# CARLSBERG II

Forslag til tillæg nr. 6 til lokalplan nr. 432

Ændringer til planforslagene

Illustration: Udsnit af tegning nr. 15B med adgang til parkeringskælder fra Ny Carlsberg Vej (lokalplanforslag).

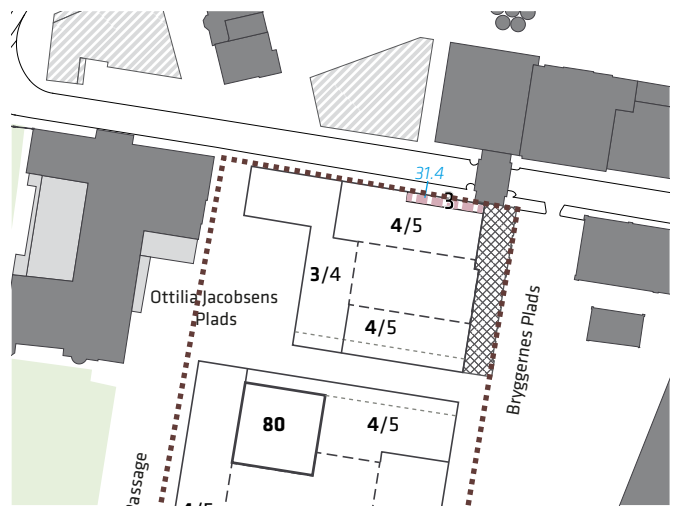
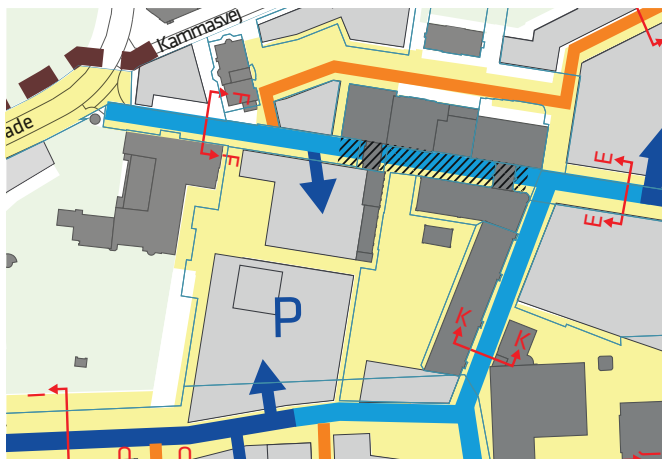
Forvaltningen foreslår, at adgangen til parkeringskælder i den nordvestlige ende af Ny Carlsberg Vej - på strækningen fra Dipylon mod Valby Langgade - tages ud af planen. Denne løsning vil bidrage til at fredeliggøre strækningen og gøre den mere attraktiv for bløde trafikanter, og dermed understøtte forbindelsen mellem Carlsberg Byen og Søndermarken.

- Signatur for adgang til parkeringskælder fra den nordvestlige ende af Ny Carlsberg Vej fjernes fra lokalplantegning nr. 4A og 15B.

Illustration: Udsnit af tegning nr. 15B uden adgang til parkeringskælder fra Ny Carlsberg Vej (foreslået ændring).

Illustration: Udsnit af lokalplantegning nr. 6 med ændret signal for Brygsiloen (nr. 31).

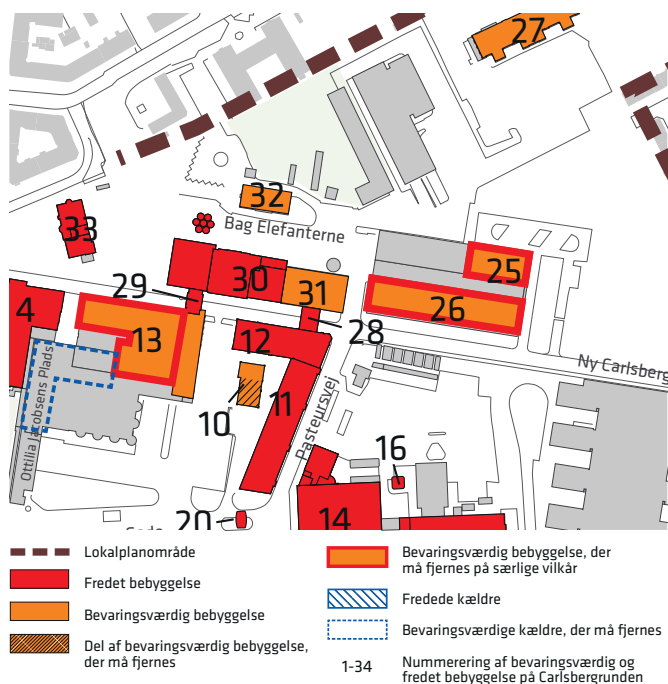
Forvaltningen foreslår, at bestemmelsen ændres således, at muligheden for at nedrive den bevaringsværdige "Brygsiloen" udgår. Bygningen er under ombygning til erhverv og café og bevares.

- På lokalplantegning nr. 6 fjernes den røde kant omkring Brygsiloen (31) som vist nedenfor.

Illustration: Udsnit af lokalplantegning nr. 14B med indsat signatur for tilbagetrækning.

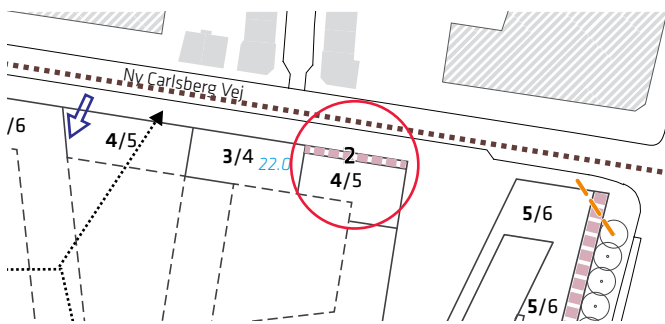
Forvaltningen foreslår, at øverste etage mod Ny Carlsberg Vej på en strækning sydøst for Jerichausgade trækkes tilbage af hensyn til dagslysforhold i Humlebys boliger. Endvidere ønskes etageantallet præciseret i karré nord for Ny Carlsberg Vej for at udelukke evt. tvivl om etageantallet det pågældende sted.

- Lokalplantegning nr. 14B ændres som vist nedenfor, hvor den øverste etage trækkes 2 m tilbage mod Ny Carlsberg Vej sydøst for Jerichausgade – se rød cirkelmarkering.

Illustration: Udsnit af lokalplantegning nr. 17B med indsat signatur for etageantal.

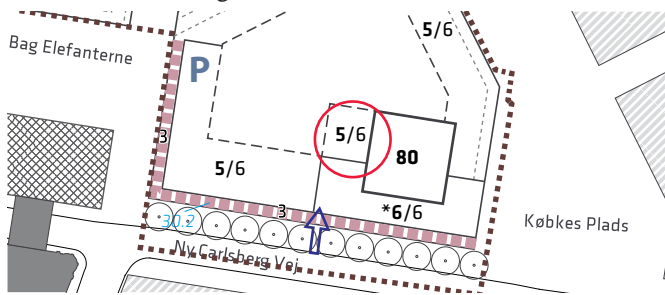
- Lokalplantegning nr. 17B ændres som vist nedenfor, hvor etageantallet angives som 5/6 etager – se rød cirkelmarkering.

Illustration: Ny lokalplantegning nr. 18.

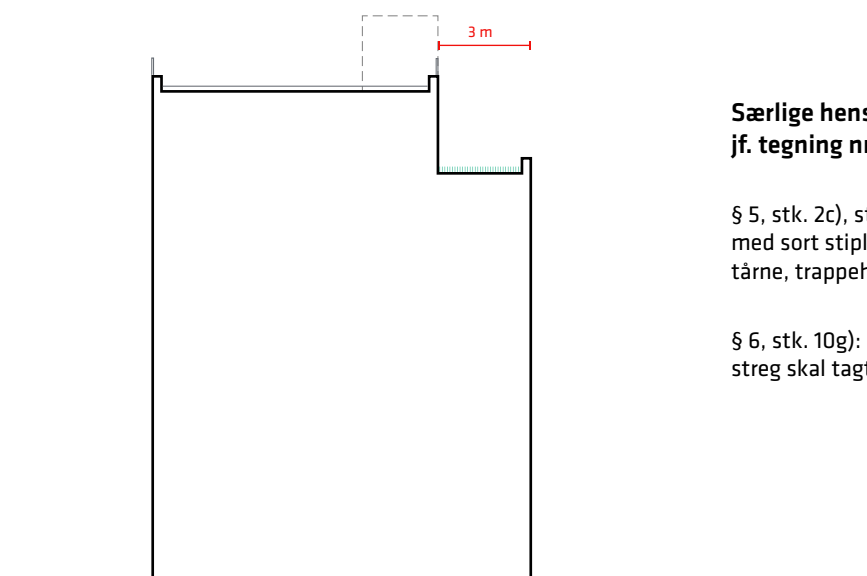
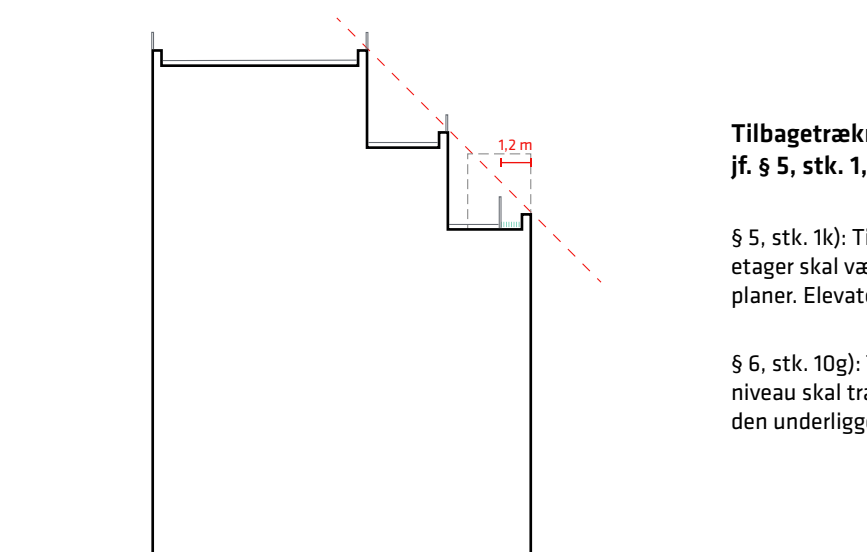
- Der tilføjes en lokalplantegning nr. 18 som vist på næste side, der illustrerer bestemmelser om tilbagetrækninger. Der tilføjes henvisninger til tegning nr. 18 i relevante bestemmelser i § 5 og 6.
- Signaturforklaringen på tegningerne nr. 14C-17C tilføjes forklaringen: "Skærpede krav om tilbagetrækninger af hensyn til kulturarven", hvor sort stiplede og blågrøn streg forekommer samtidigt.

§ 5, stk. 2c), stk. 3e), stk. 4c) og stk. 5d): Langs de markerede strækninger skal tilbagetrækninger af etager inkl. elevator-tårne, trappehuse mv. være i dybder som angivet.

§ 6, stk. 10g): Tagterrasser og værn på det underste niveau skal trækkes mindst 1,2 meter tilbage fra den underliggende facade.

§ 5, stk. 2c), stk. 3e), stk. 4c) og stk. 5d): Langs facader med sort stiplede streg skal tilbagetrækninger af elevator-tårne, trappehuse, teknik mv. være min. 3 m.

§ 6, stk. 10g): Langs facader med sort stiplede og blågrøn streg skal tagterrasser og værn trækkes min. 3 m tilbage.

Illustration: Udsnit af lokalplantegning 14D med indsat legeplads.

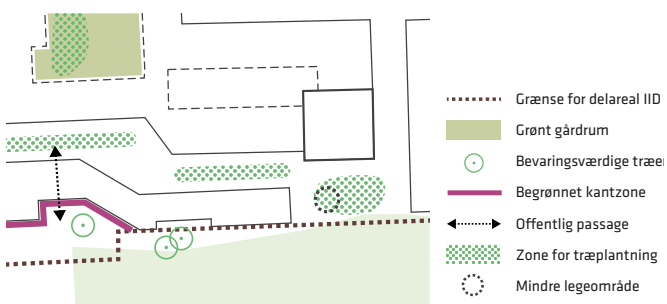
Forvaltningen foreslår, at bestemmelser om legepladser og legearealer i byrum tilføjes bestemmelse om, at der fastlægges en egentlig legeplads på Kildepladsen og bestemmelser om indretning til mindre børns leg på en ikke navngiven plads ved J.C. Jacobsens Have, i Kammas Have, da efterspørgslen på legepladser er stor.

- På lokalplantegning nr. 14D indsættes en signatur for legeplads på Kildepladsen.
- På byrumstegning for Plads D indsættes en signatur for legeplads på Kildepladsen.
- På lokalplantegning nr. 15D indsættes en signatur for mindre legeområde i byrummet mod J.C. Jacobsens Have.
- På lokalplantegning nr. 17D indsættes en signatur for mindre legeområde i Kammas Have.

Illustration: Udsnit af lokalplantegning nr. 3B med indsat areal for temporær kantzone.

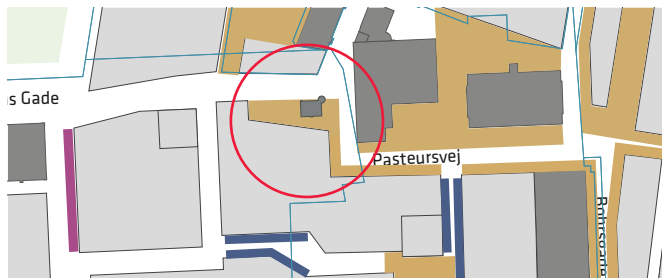
Forvaltningen foreslår, at pladsen ved Kridttårnet udlægges som temporær kantzone for at fremme bylivet. En del indsigere er bekymrede for bylivet, da andelen af aktive/åbne facader nedsættes. Forvaltningen har opgjort, at det primært er andelen af de åbne facader som nedsættes - og at andelen nedsættes med ca. 10 %.

- Lokalplantegning nr. 3B ændres som vist på næste side, således, at pladsen ved Kridttårnet udlægges som temporær kantzone - se rød cirkelmarkering.

*21. marts kl. 16.00 - Forkert skyggediagram i oprindeligt lokalplanforslag.*

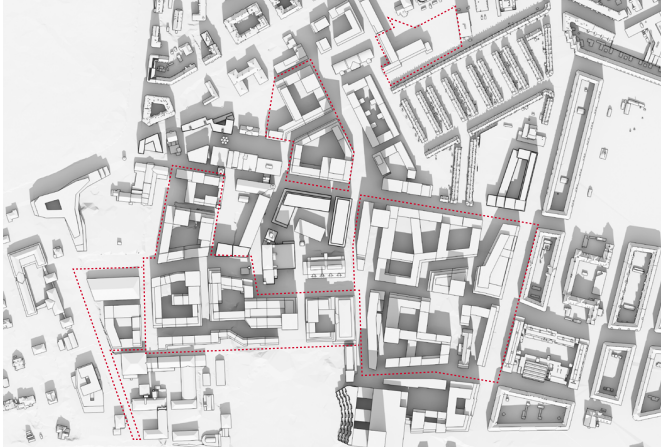
En borger gjorde ved borgermødet opmærksom på, at der er en fejl i skyggediagrammet for marts kl. 16. Det rigtige skyggediagram har siden den 5. september 2016 været offentliggjort på 'Bliv Hørt' og vil blive rettet i den endelige version.

*21. marts kl. 16.00 - Rigtigt skyggediagram, rettelsesblad lagt på Bliv Hørt den 5. september 2016.*
